## Service Bulletin

205

Sierband

200

Band op B-stijl

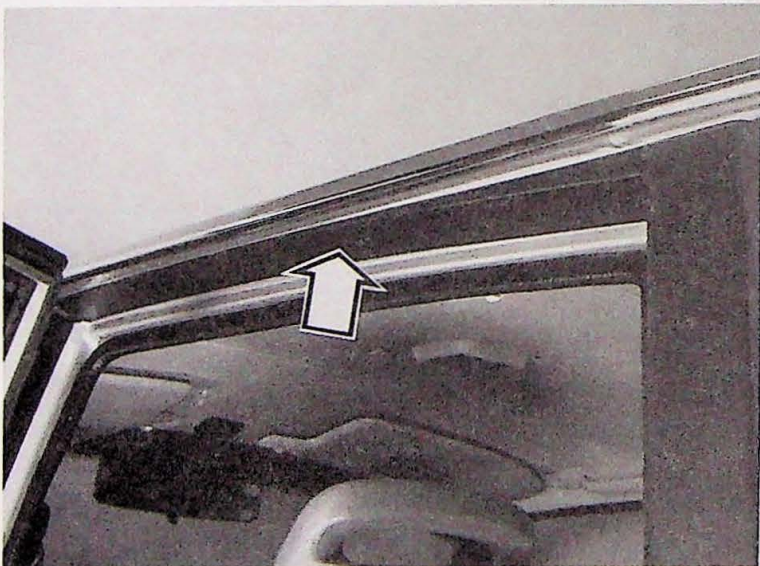
Sinds week 20 van 1991 is op de modellen van serie 200 de afwerking met zwarte lak op de B- en C-stijlen, de dakrand en de centrale console vervangen door een sierband.

Reinig het oppervlak waarop de band moet worden geplaatst met een mengsel van voorruitreinigingsmiddel en water in gelijke delen.

Doop een spons in deze vloeistof en breng de vloeistof aan op de contactoppervlakken van auto en band.

Breng de band op zijn plaats. Zolang de contactoppervlakken nat zijn kan de band nog worden verschoven.

Wanneer de band correct gepositioneerd is, moeten het water en de luchtbelletjes worden weggedrukt met een rubber spatel tot de band volledig vlakgestreken is.
